Additif 128 – Règlement ONU n° 129

Révision 4 – Amendement 3

Complément 3 à la série 03 d'amendements – Date d'entrée en vigueur : 29 mai 2020

Prescriptions uniformes relatives à l'homologation des systèmes améliorés de retenue pour enfants utilisés à bord des véhicules automobiles

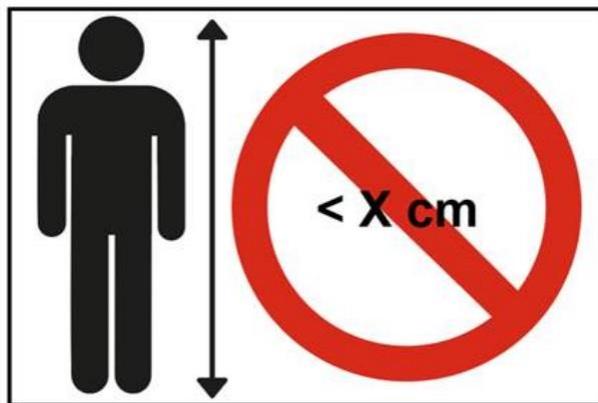
- 4.8.4 Le système amélioré de retenue pour enfants de type coussin d'appoint spécifique à un véhicule (sauf s'ils sont intégrés) doit comporter une étiquette fixée de manière permanente et visible par toute personne installant le système amélioré de retenue dans un véhicule, portant l'indication suivante :

- 4.8.5 Le système amélioré de retenue pour enfants de type coussin d'appoint doit comporter l'étiquette représentée ci-après (aux dimensions minimales de 60 x 40 mm) fixée de manière permanente et visible par toute personne installant le système amélioré de retenue dans un véhicule. La valeur X mentionnée sur l'étiquette correspond à la plus petite des tailles pour lesquelles le système est homologué. Si le coussin d'appoint est homologué en combinaison avec un siège rehausseur, l'étiquette ne doit être visible que quand le système est utilisé en tant que coussin d'appoint.

Figure 1
Dispositif de mesure

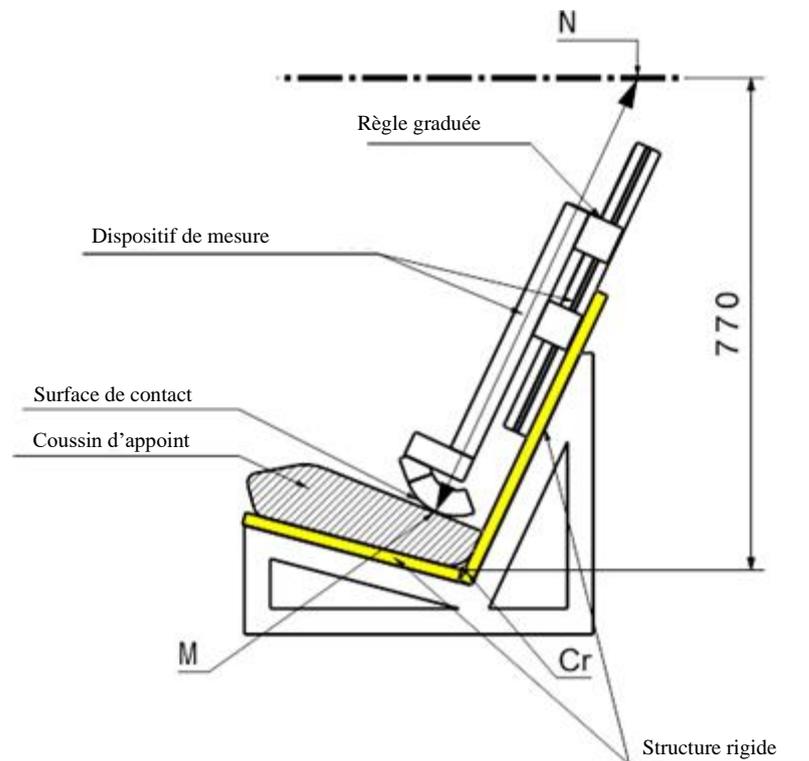
« 6.1.3.6 S'agissant des coussins d'appoint, l'homologation de type n'est pas accordée pour les tailles inférieures à 125 cm. Les coussins d'appoint ne doivent donc pas être utilisables en deçà de 125 cm.

Le coussin d'appoint ayant été mis en place, on s'assurera que le sommet de la tête de l'enfant se trouve au niveau, ou au-dessus du niveau, d'un plan horizontal situé à 770 mm à la verticale de l'axe Cr sur la banquette d'essai décrite à l'annexe 6.

La procédure à suivre à cette fin est présentée ci-après (fig. 1) :

- b) Une structure rigide comportant une partie coulissante est fixée à la banquette d’essai simulée. Un plan horizontal situé à 770 mm à la verticale de l’axe Cr est défini.

- c) Le coussin d’appoint doit être placé sur la banquette d’essai simulée, son axe étant aligné sur l’axe de la banquette d’essai et sa surface arrière étant en contact avec le dossier de la banquette.

- d) S’il existe des attaches ISOFIX, celles-ci doivent être verrouillées sur les ancrages ISOFIX inférieurs de la banquette d’essai. Une force supplémentaire de 135 ± 15 N doit être appliquée dans un plan parallèle à la surface de la banquette d’essai simulée. Cette force doit s’appliquer le long de l’axe du système amélioré de retenue pour enfants et à une hauteur ne dépassant pas 100 mm au-dessus de la surface de l’assise de la banquette.

- e) Le dispositif de mesure est déplacé vers le bas, parallèlement au dossier de la banquette d’essai simulée, jusqu’à ce qu’il soit arrêté par le coussin d’appoint.

- f) La distance mesurée entre les deux points M et N (fig. 1) indique la hauteur en position assise d'un enfant qui utilise le coussin d'appoint. La valeur correspondante apparaît sur une règle qui est fournie avec le dispositif (fig. 2).

Figure 2
Règle graduée du dispositif de mesure

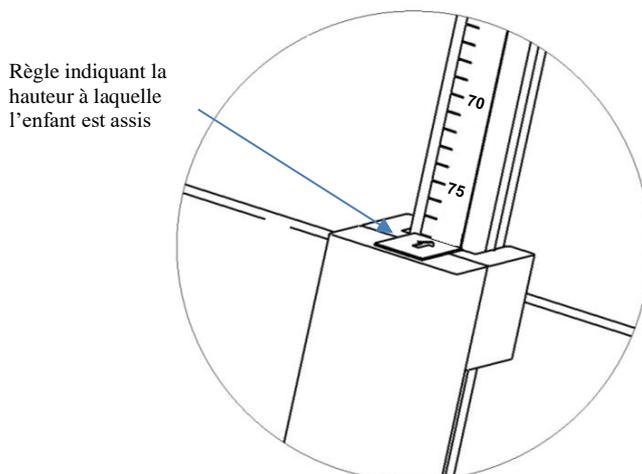
- g) Associée aux données du tableau 3, la hauteur en position assise permet de déterminer la taille minimale de l'enfant à laquelle le coussin d'appoint convient. Par exemple, une hauteur en position assise de 66,2 cm correspond à une taille minimale de 125 cm, tandis qu'une hauteur en position assise de 75,9 cm correspond à une taille de 150 cm.

- Si la valeur obtenue pour la hauteur en position assise est comprise entre deux nombres entiers, il convient d'arrondir systématiquement à l'entier supérieur (exemple : hauteur en position assise mesurée = 70,1 cm ► taille résultante = 135,65 cm ► plus petite taille autorisée = 136 cm).

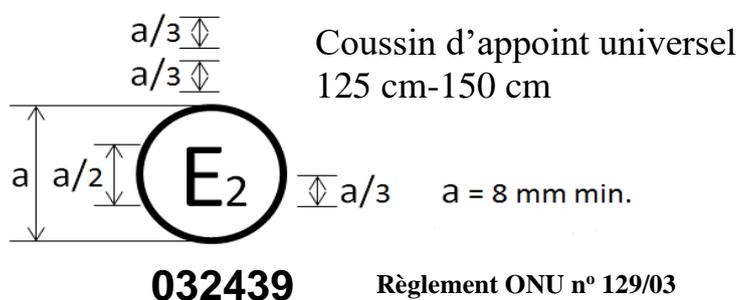
- « 14.2.3 Les systèmes améliorés de retenue pour enfants de type coussin d'appoint universel doivent porter l'étiquette ci-dessous, qui doit être clairement visible à l'extérieur de l'emballage :

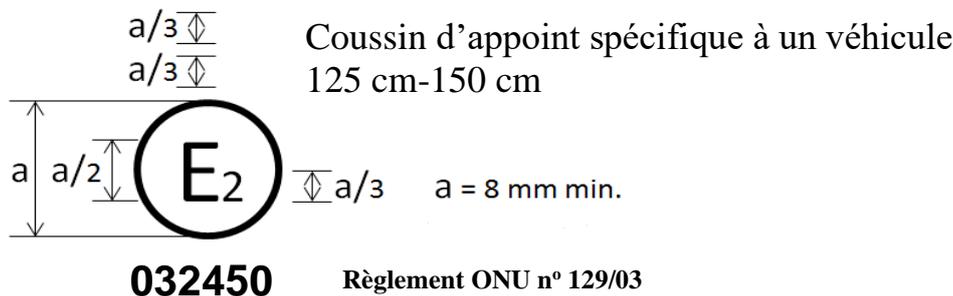
Le système amélioré de retenue pour enfants portant la marque d'homologation ci-dessus peut être installé à toute place assise i-Size ou universelle et être utilisé pour la gamme de tailles 125-150 cm. Il est homologué en France (E2) sous le numéro 032439. Le numéro d'homologation indique que l'homologation a été accordée conformément aux prescriptions du Règlement relatif à l'homologation des systèmes améliorés de retenue pour enfants utilisés à bord des véhicules automobiles, tel que modifié par la série 03

Le système amélioré de retenue pour enfants portant la marque d'homologation ci-dessus peut être utilisé pour la gamme de tailles 125-150 cm, mais ne peut être installé dans n'importe quel véhicule. Il est homologué en France (E2) sous le numéro 032450. Le numéro d'homologation indique que l'homologation a été délivrée conformément aux prescriptions du Règlement relatif à l'homologation des systèmes améliorés de retenue pour enfants de type coussin d'appoint spécifique à un véhicule utilisés à bord des véhicules automobiles, tel que modifié par la série 03 d'amendements. La marque d'homologation doit également comprendre le numéro du Règlement ONU suivi du numéro de la série d'amendements conformément à laquelle l'homologation a été délivrée.

Dispositif de mesure de la hauteur en position assise

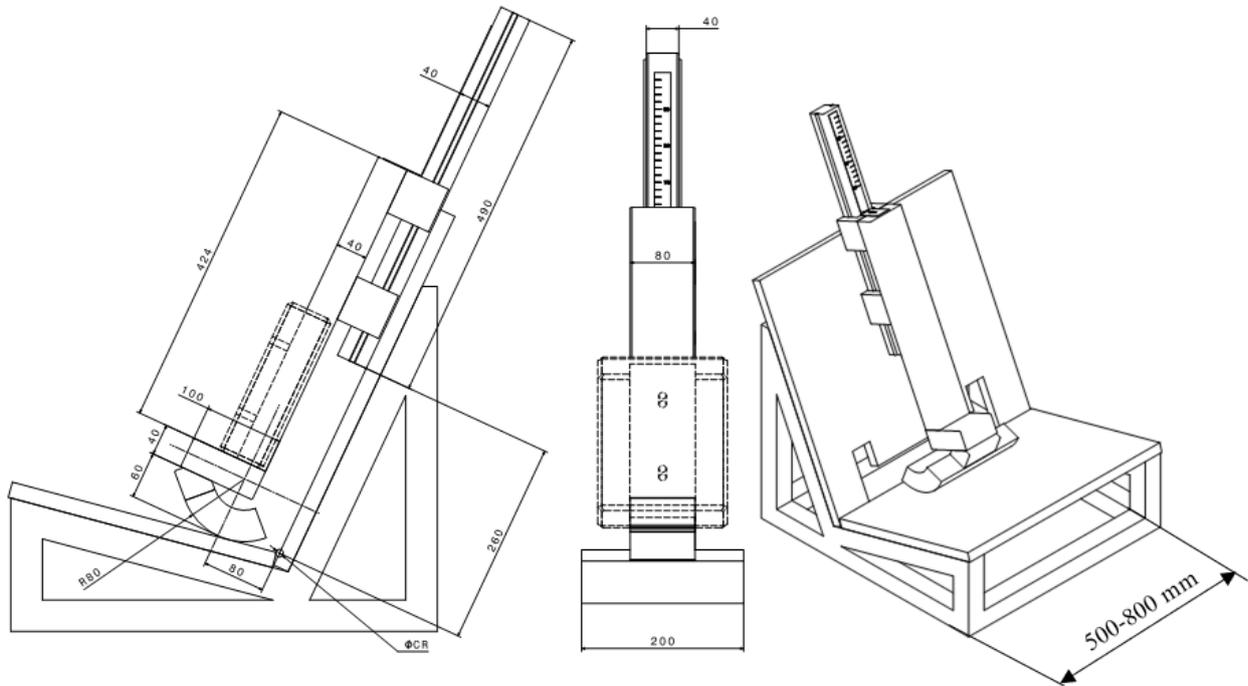
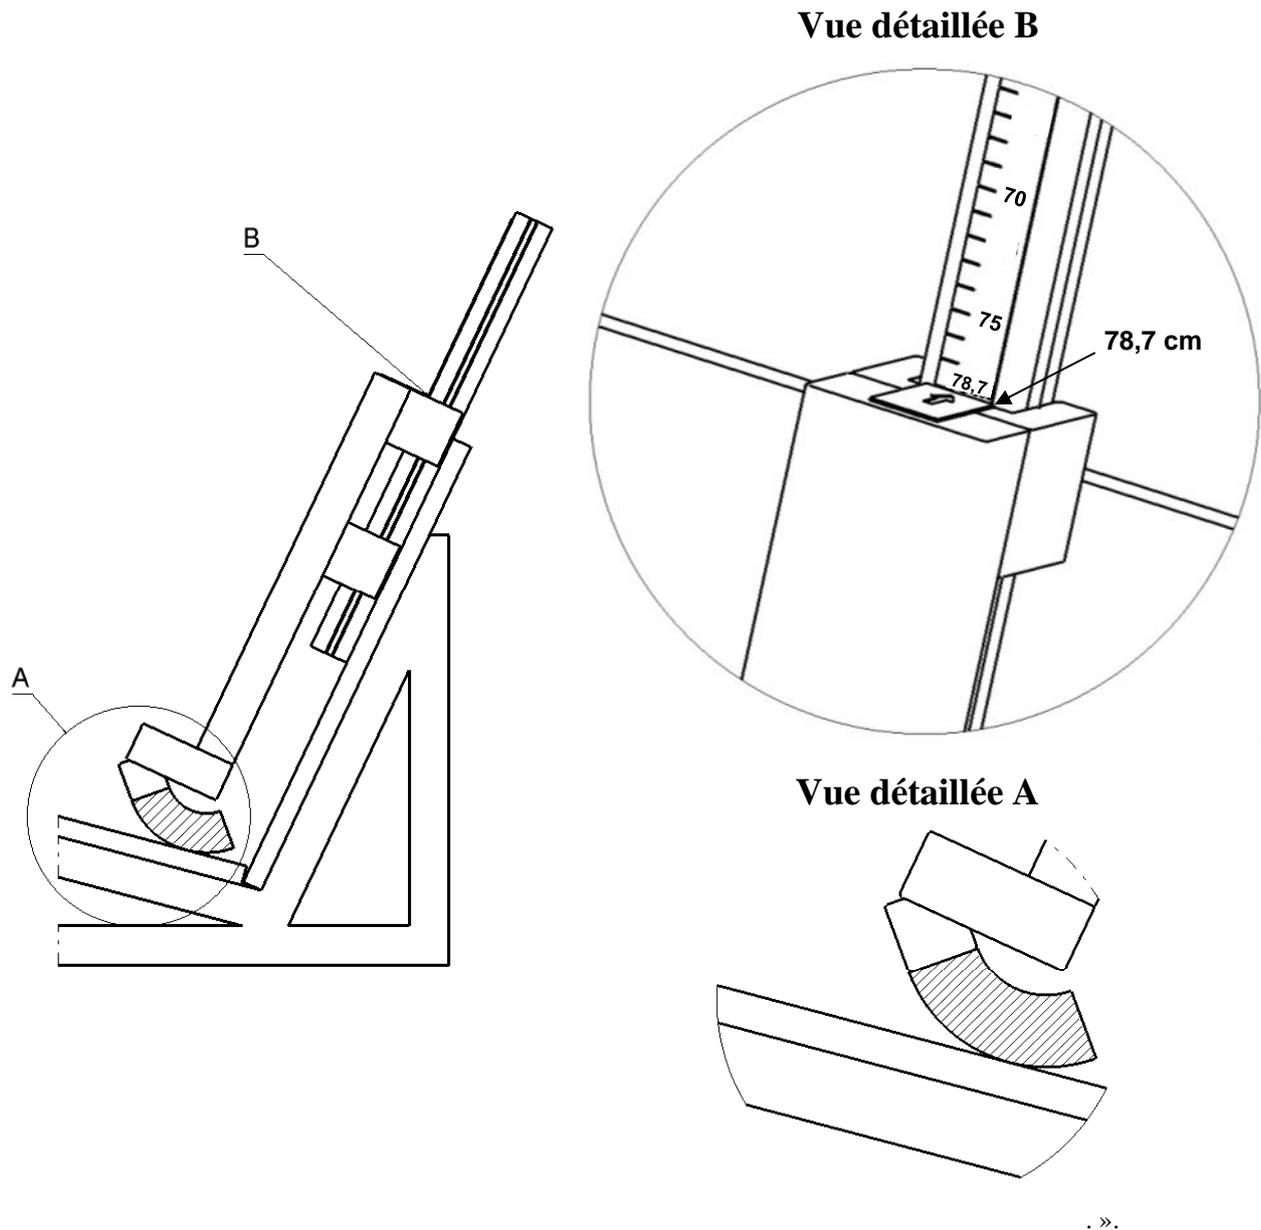
La masse du dispositif doit être de $15 \text{ kg} \pm 1 \text{ kg}$.

Étalonnage de la règle graduée

Pour l'étalonnage, la règle graduée du dispositif de mesure doit être en contact avec la surface d'appui (vue détaillée A). Elle doit alors indiquer la valeur d'étalonnage, soit 78,7 cm (vue détaillée B).

L'étalonnage de la règle graduée est fondé sur la hauteur du mannequin Hybrid III du 5^e centile en position assise sur la banquette d'essai définie à l'annexe 6 du présent Règlement. Lorsque ce mannequin est assis sur la banquette, le sommet de la tête est à 77,0 cm de l'axe Cr. La hauteur nominale en position assise du mannequin est de 78,7 cm. La valeur d'étalonnage à utiliser est donc 78,7 cm.

Bloc-mannequin (sur la base du P10 raccourci)

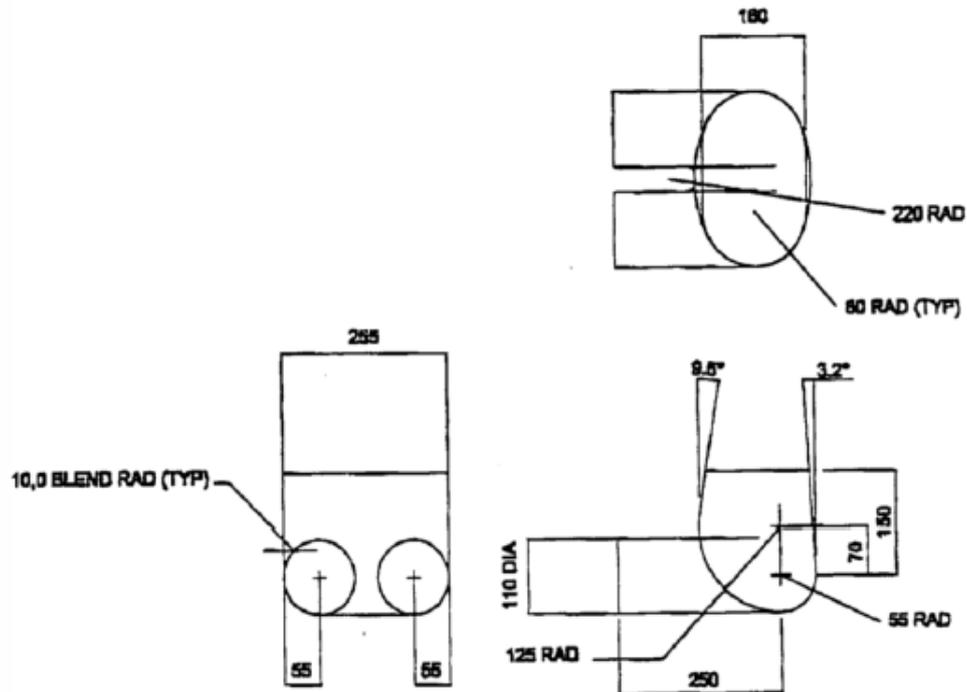
Placer une pièce de tissu en coton sur la surface d'assise de la banquette d'essai. Placer le coussin d'appoint sur la banquette d'essai, placer le bloc du tronc inférieur sur le coussin, de la façon décrite à la figure 1 de l'annexe 26, puis fixer et tendre la ceinture de sécurité pour adultes à trois points comme il est prescrit au paragraphe 7.1.3.5.2.2. Avec un morceau de sangle ou d'une bande semblable de 25 mm de large fixé autour du coussin, appliquer une charge de 250 ± 5 N dans le sens de la flèche A, alignée sur la surface d'assise de la banquette d'essai (voir la figure 2 de l'annexe 26).

Matériau : Polystyrène expansé (40-45 g/l) ou autre matériau non déformable équivalent

Essai de traction du coussin d'appoint surmonté du bloc-mannequin

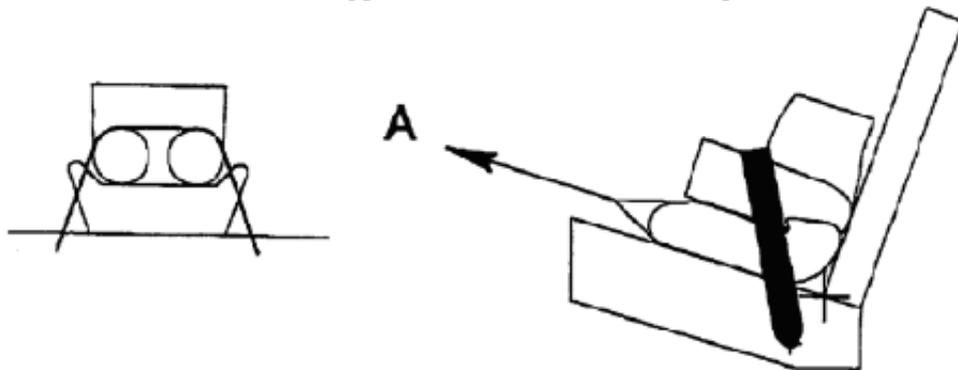
Pendant l'essai, le coussin d'appoint ne doit pas se dégager entièrement de la ceinture de sécurité pour adultes à trois points et doit rester sous le bloc du tronc inférieur. ».
